Dotyczy: *postępowania o udzielenie zamówienia publicznego, którego przedmiotem jest montaż instalacji fotowoltaicznych w placówkach oświatowych, których organem prowadzącym jest Powiat Szczytieński.*

WYJAŚNIENIE TREŚCI SPECYFIKACJI WARUNKÓW ZAMÓWIENIA WRAZ Z JEJ ZMIANĄ

- rozdzielnica – internat:

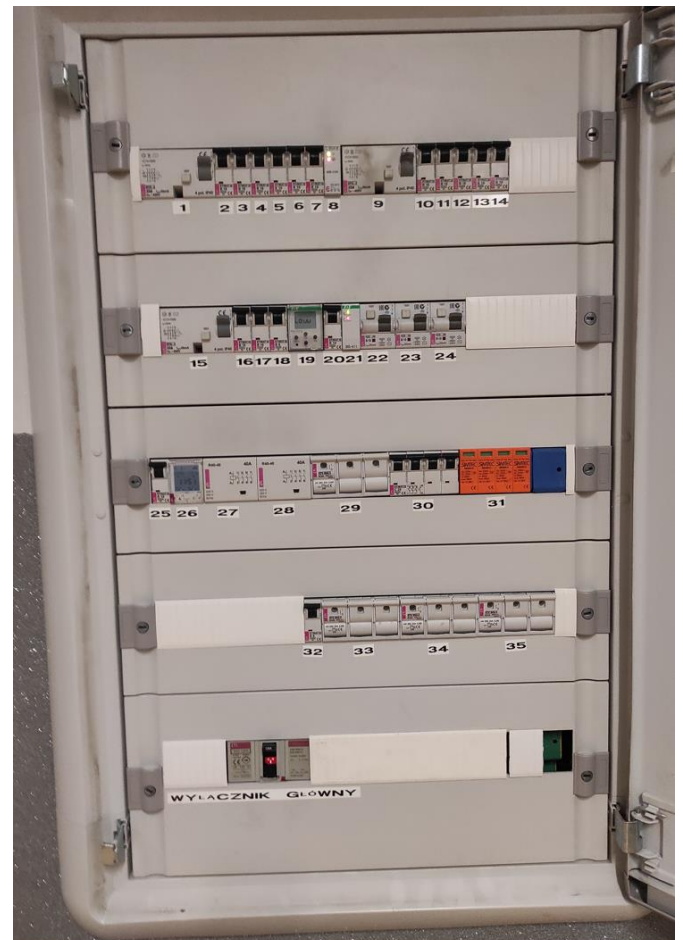
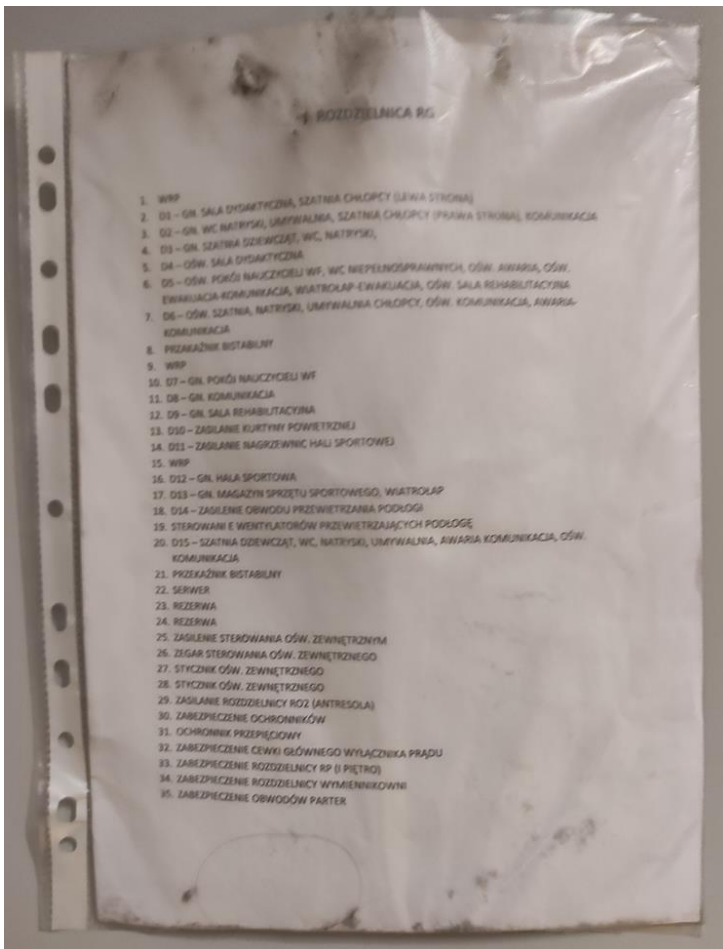
26) **pytanie nr 26:** prosimy o udostępnienie zdj. rozdzielnic głównych umiejscowionych we wszystkich lokalizacjach w związku z zapisem z PFU „W razie potrzeby należy odpowiednio dostosować i zmodernizować istniejące linie kablowe i rozdzielnie, zgodnie z obowiązującymi przepisami.” Obecny stan rozdzielnic pozwoli określić zakres prac oraz oszacować potencjalne koszty ich realizacji,

odpowiedź: zamawiający poniżej udostępnia zdjęcia rozdzielnic:
